# Factsheet Stuwen WL

## Factsheet beoordeling stuwen

Volgnummer : 2023\_013\_060  
Locatie : Staart, Paardekopweg, Ysselsteyn  
Beogd stuwpeil : 30,50 m NAP  
Beogde klepstand : 30,46 m NAP  
Overstortende straal  
50% MA : 4 cm  
Beogde stuwbreedte : 100 cm  
Wijze van beoordeling : Trap 2  
WB21-toets : nee  
Datum beoordeling : 09-02-2024  
Beoordelaar :

Figuur 3: Hoogteverloop ter hoogte van de beoogde stuw.

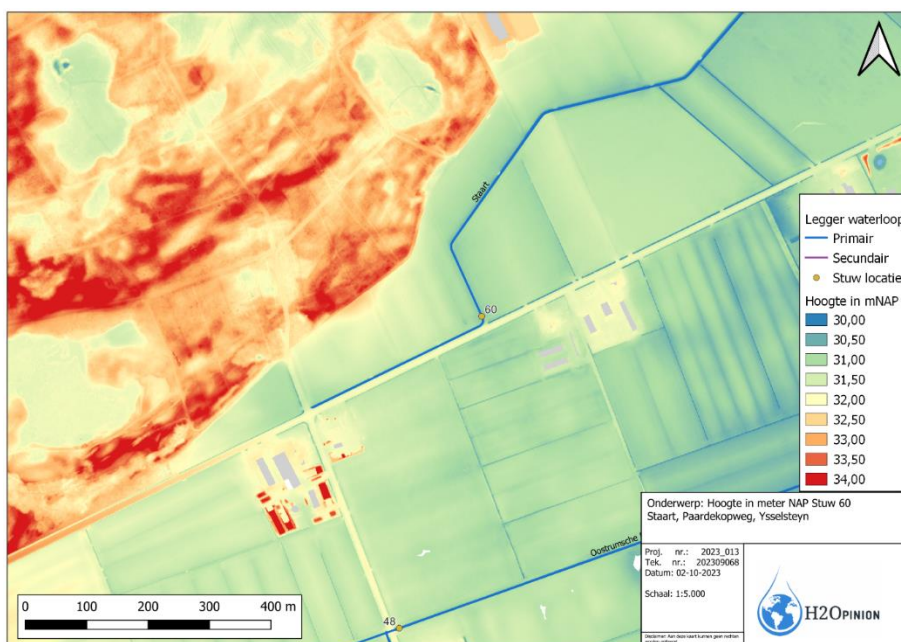
Het hoogteverloop rondom de beoogde stuw in de waterloop de Staart is weergegeven in de volgende afbeelding. Bovenstrooms de beoogde stuwlocatie liggen de percelen tussen 31,00 m NAP en 32,00 m NAP. De gemiddelde hoogte van deze percelen is 31,56 m NAP.

Figuur 4: Beoordeling GHG ter hoogte van de beoogde stuw (GHG dieper >1,0 m-mv of ondieper <1,0 m-mv)

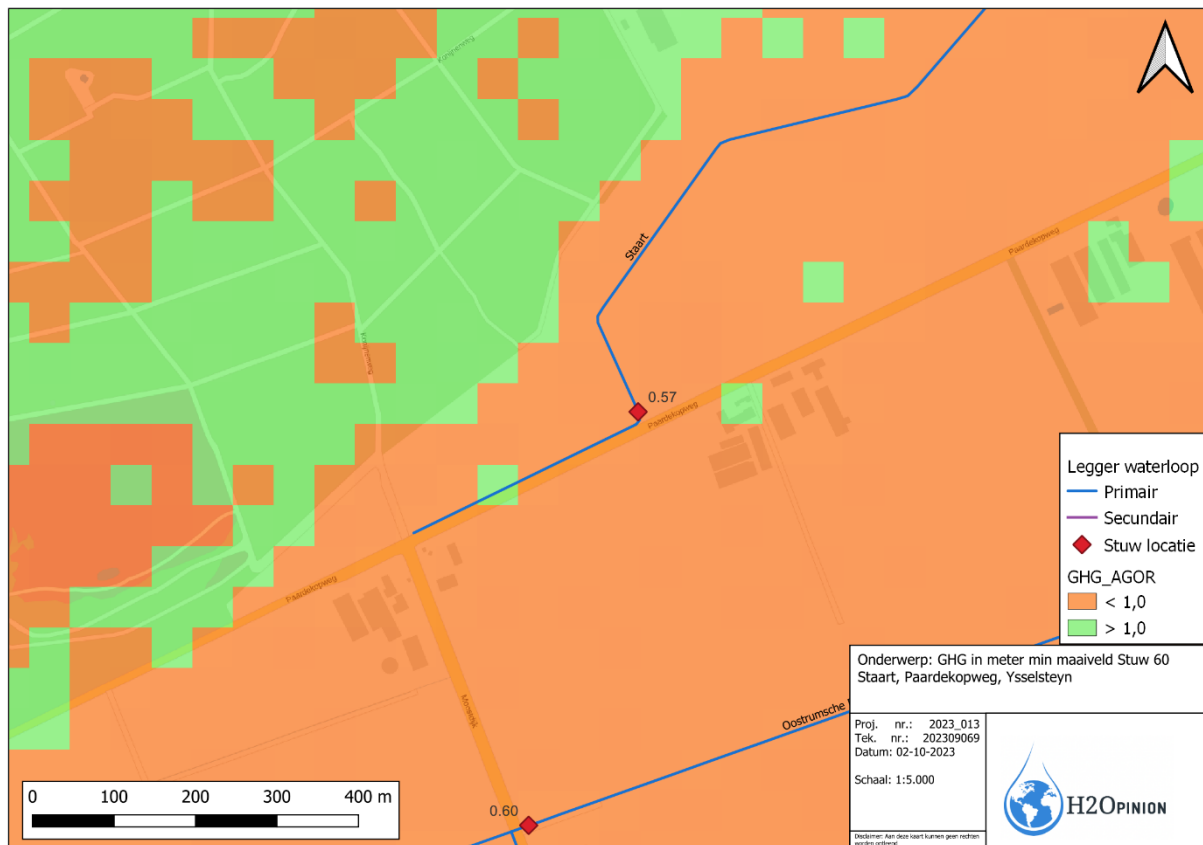
De GHG ligt, volgens het LIWA-model, ter hoogte van de beoogde stuw op 0,39 m – maaiveld. Hiermee ligt de theoretische GHG dichterbij het maaiveld dan de randvoorwaarde van 1,0 m-maaiveld. Echter blijkt uit de SOBEK berekening en het veldbezoek dat de ontwatering in de praktijk ruim voldoende is. Er zijn geen negatieve gevolgen van de plaatsing van de stuw op de ontwatering van de omliggende percelen te verwachten. Dit is te zien aan de hand van de droogleggingskaart op de volgende pagina waar de drooglegging van de akkerbouwpercelen dieper dan 0,5 m-maaiveld en graslandpercelen dieper dan 0,3m-maaiveld ligt. Hiermee is de ontwatering voldoende om aan de normeringen te voldoen.

Figuur 5: Drooglegging in de situatie voor plaatsing stuw

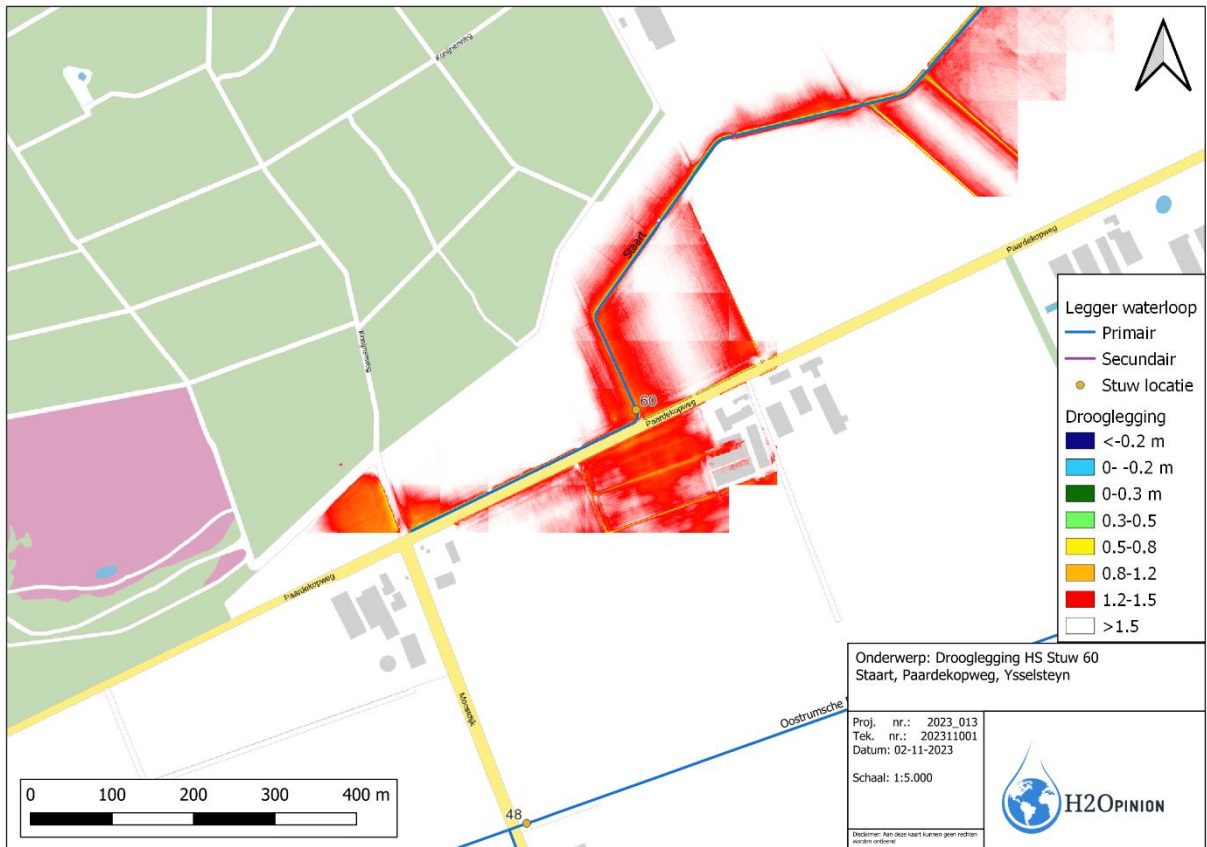
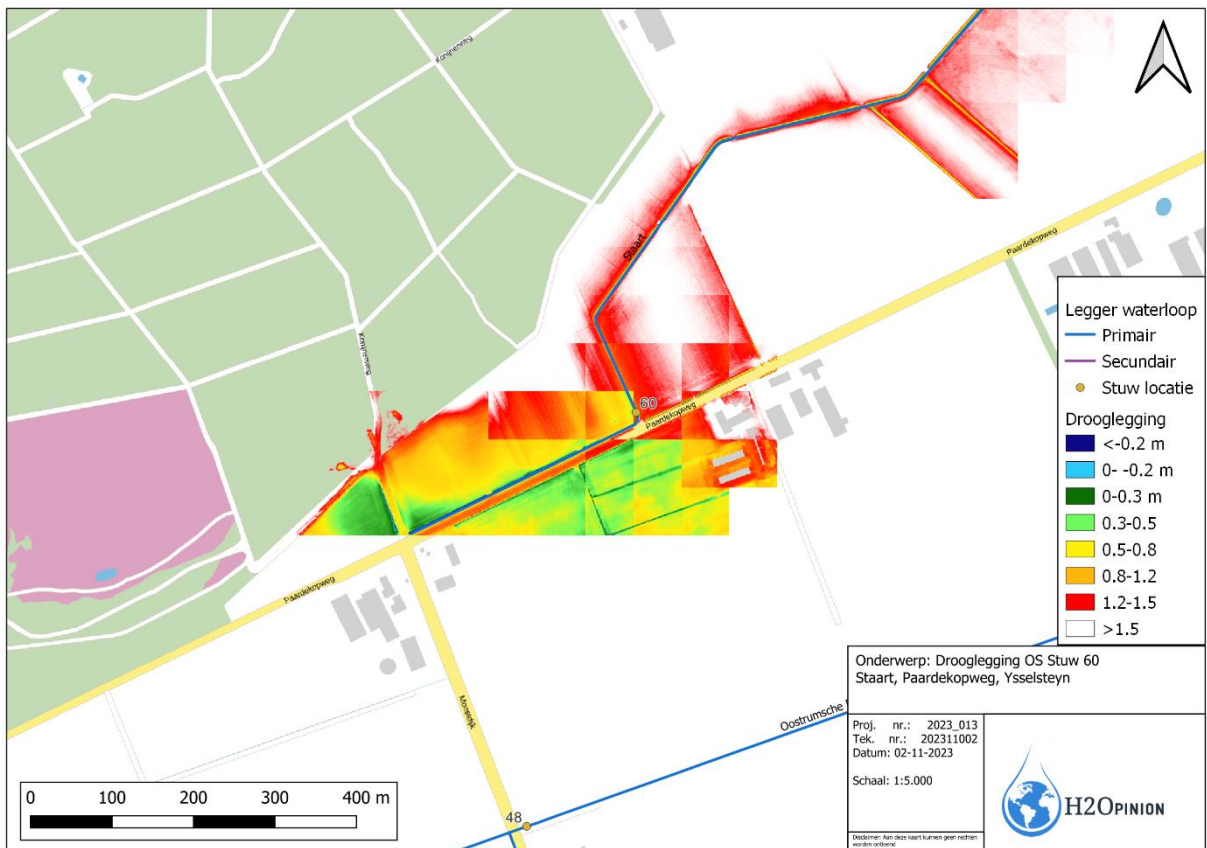
De GHG ligt ter plaatse van de beoogde stuwlocatie in theorie ondieper dan 1,0 m-maaiveld. Echter blijkt uit verificatie middels veldbezoek en aan de hand van het SOBEK model en dat er geen negatief effect van de beoogde stuw op de ontwatering (drooglegging) ten opzichte van de ontwateringsnorm te verwachten is. Bij een stuwbreedte van 100 cm is de overstortende straal gedurende een T=25-situatie kleiner dan 50 cm (droogleggingsnorm akkerbouw). Er is geen toename van het inundatierisico als gevolg van de stuw te verwachten.
